三菱電機株式会社製パッケージ型非常用発電設備に係る動作不良
について

当社の一部のパッケージ型非常用発電設備の動作不良予防措置に関する件

対象機種リスト

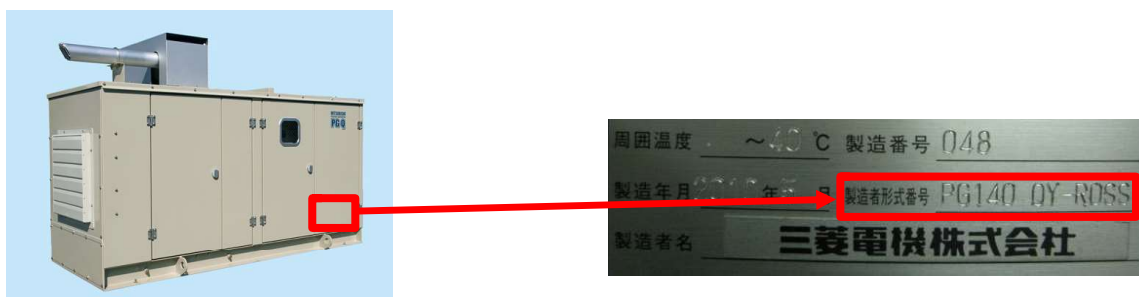
対象機種の確認方法

対象機種名は以下の方法でご確認いただけます。

1. 装置外面に貼付されている銘板の製造者型式番号でのご確認

2. 装置内の制御盤に貼付する「制御盤 製造銘板」の「MODEL」欄でのご確認
(制御盤の位置は機種によって異なりますが、のぞき窓がある外面パネルの位置にあります)
